Rapport d'analyse environnementale

Relocalisation de la prise d'eau de Plessisville

Dossier 3211-02-178

Le 4 avril 2002

Figure 2 : Profil de la rivière avec représentation du seuil

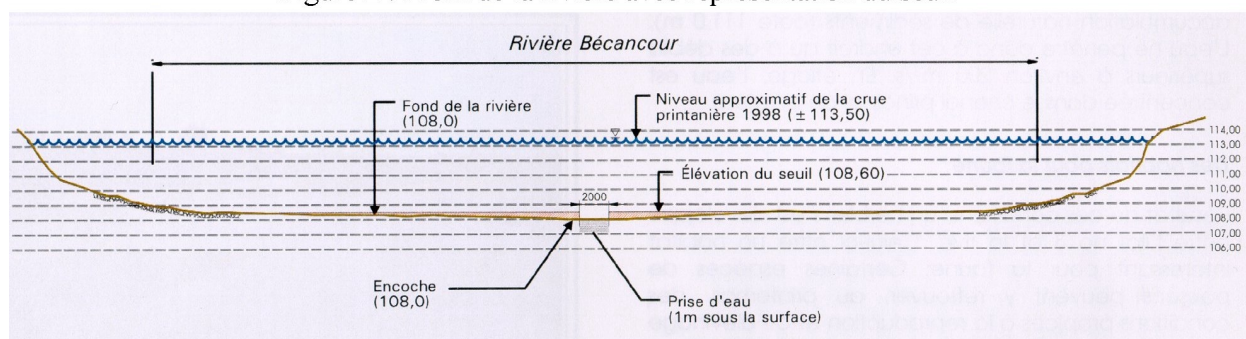
Toujours au niveau des interventions en rivière, la revanche des batardeaux ne constitue pas une protection suffisante contre une crue de récurrence de deux ans ou un coup d'eau, comme le dit l'étude d'impact en page 52 : « *Un tel batardeau assurera une protection minimale durant les travaux. Lors de débits importants, ce batardeau risque d'être emporté par la crue et devra alors être reconstruit* ».

En accord avec les experts du Centre d'expertise hydrique du Québec (CEHQ), nous demandons que les batardeaux soient conçus de façon à résister aux phénomènes de crues ou de coup d'eau, soit en augmentant la revanche des batardeaux jusqu'au niveau de la crue de récurrence de 20 ans ou en les construisant submersibles, stables et conçus de façon à exclure la possibilité d'émission de matériel granulaire dans la rivière advenant un bris causé par une crue ou un coup d'eau subit.

Dans la conception de la prise d'eau proposée dans ce projet, un impact persiste sur la faune piscicole. La fosse creusée juste à l'amont de l'encoche visant à abriter la prise d'eau formera une zone d'eau calme près du fond et, par conséquent, un refuge pour les poissons. Par ailleurs, le grillage devant la prise d'eau n'empêchera pas les poissons d'y entrer, étant conçu uniquement pour prévenir l'entrée des gros débris charriés par la rivière. L'eau descend par gravité à une vitesse de 1,15 m/s jusqu'au réservoir où les poissons se retrouvent captifs.

CONDITION 2 : Qu'aucun matériau granulaire plus petit que 100 millimètres ne soit utilisé sous la limite des hautes eaux printanières moyennes de la rivière Bécancour dans le cadre du présent projet ;

CONDITION 3 : Que les batardeaux soient conçus pour assurer une protection contre une crue ou un coup d'eau, soit en augmentant la crête des batardeaux approximativement au niveau de la récurrence de crue de 20 ans ou en concevant des batardeaux submersibles, stables et conçus de façon à exclure la possibilité d'émission de matériel granulaire dans la rivière advenant un bris causé par une crue ou un coup d'eau subit ;

CONDITION 4 : Qu'un dispositif soit installé à l'entrée de la prise d'eau pour empêcher les poissons d'entrer dans le tuyau de la prise d'eau, conformément au *Guide de conception des installations de production d'eau potable - version préliminaire (2001)* du ministère de l'Environnement ;
